Descripción de las obras y actividades de la modificación al Estudio de Impacto ambiental llamado Proyecto Edificaciones para Locales Comerciales, Deposito y Torres de Apartamentos Condado Plaza”.

Parte de plano donde se observa labores de Relleno y de Corte de material para labores del Sótano. Como modificación del proyecto Edificaciones para Locales Comerciales, Deposito y Torres de Apartamentos Condado Plaza”

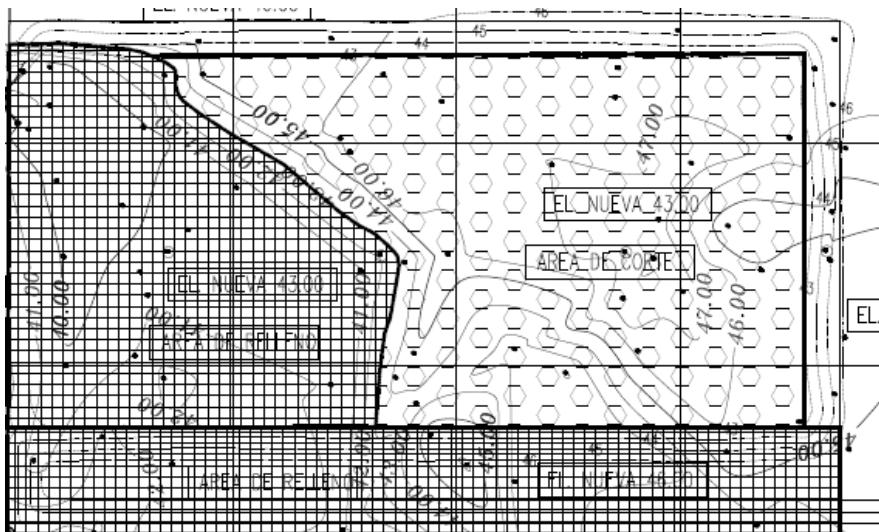
La modificación consiste en la adición de un área de sótano, donde el mismo se llevara a cabo actividades de corte y relleno, para el caso de relleno el mismo sería de alrededor de 2,849.32 mt³ y para el área de corte sería de 3,232.72 mt³, según se detalla en el plano del sótano, estaría compuesto de alrededor de: 21 estacionamiento aproximadamente, cuarto de bomba, cuarto eléctrico, Lobby, Seguridad, vestíbulo de Torre 1, Cisterna, área de tanque de gas.

Se observa la modificación según plano, con los cálculos de Corte y Relleno, donde el mismo también se constituye, con los elementos que forma parte de dicha modificación sobre una torre No 2 del proyecto que le adicionara el sótano para el proyecto.
